Tilsynsrapport for miljøtilsyn på:

Adresse:	Vestervej 17, 6980 Tim
CVR:	12905890
Type:	H §16a, ikke IE
Tilsyn:	Basis tilsyn – d. 09-12-2024
Baggrund:	Tilsynet er udført i henhold til gældende bekendtgørelse om miljøtilsyn.

Tilsynskommentarer

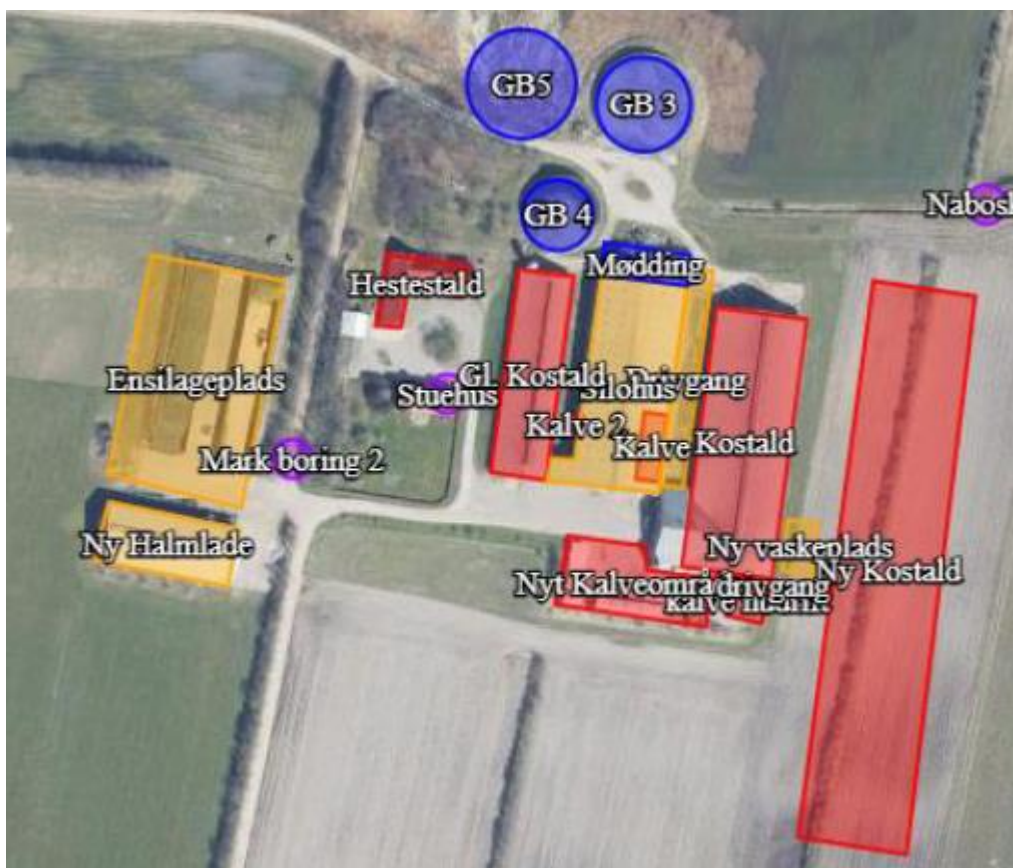
- 1 sprinkler til restvand kan ikke dreje, hvorved restvand ikke udspinkles korrekt/på et tilstrækkeligt stort areal.
 - Der sker afstrømning fra udspinklingsarealet til lavereliggende græsareal mod nord
- Den nuværende opsamlingsbeholder til restvand fra ensilagesiloer opfylder ikke krav til bufferkapacitet.
 - **Med det nuværende ensilageplads størrelse skal beholderens volumen udvides til minimum 100 m³.**
- Ny gyllebeholder på 5.000 m³. Flydelag: Ikke dækkende. **Flydelag skal etableres.**
- Møddingsplads: Dybstrøelse overdækket med plastik: Nej.
Vurdering:
Dybstrøelse skal overdækkes med et tætsluttende og vandtæt materiale straks efter udlægning.

- **Sprinkler/pumpe skal serviceres, så restvand udspinkles på et tilstrækkeligt stort areal uden fare for afstrømning til dræn/vandløb.**
 - Udspinklingsarealet skal minimum være på størrelse med opsamlingsarealet (3.100 m²).
 - Indskærpelsen gives med grundlag i Gødningsanvendelsesbekendtgørelsen (Bekendtgørelse om anvendelse af gødning, bek. nr. 1025 af 30. juni 2023) § 10 stk. 8.
